SERVICE INFO – INA 0097

Skifte i ruller på noen spennarmer for aggregatdriften

Artikkel nr. 534 0138 30
534 0145 10
534 0150 10

Figur 1: Detaljert visning over rullene i den tidligere utformingen (venstre) og den nye utformingen (høyre)

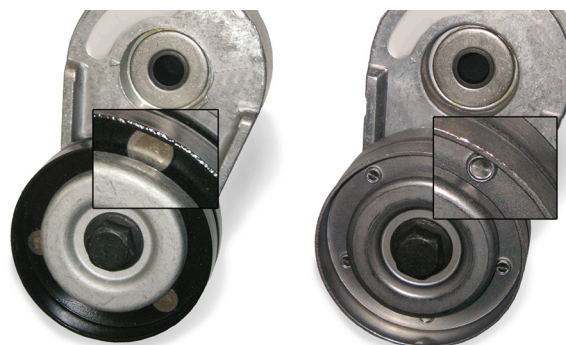
Som vist i bilde 1 er forskjellene belegget (tidligere sort, nå metallisk grå) og koblingen mellom de to halvdelene til ruller (tidligere naglet, nå klinket).

I overgangsfasen vil vi kanskje ha en blandet lagerbeholdning av begge utformingene. Begge versjonene oppfyller de tekniske kravene og kan brukes uten begrensninger på kjøretøyene som er spesifisert i katalogene.
